Title		
<b>M103B ULTRA VCO MOTM - WAVESHAPER</b>		
Size	Document Number	Rev
Custom	<b>ArcEnSon</b>	JPD
Date:	Tuesday, January 17, 2012	Sheet 3 of 3

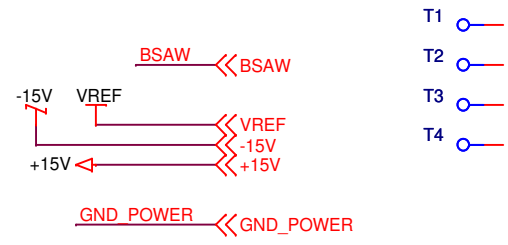
SCHEMA ORIGINAL ERRONÉ.  
 U1H, PATTE 8 EST AU GND  
 SUR LE SCHEMA MAIS FLOTTANTE  
 SUR LE PCB.  
 LE PCB N'A PAS ÉTÉ RETOUCHÉ.  
 JPD 01-2012
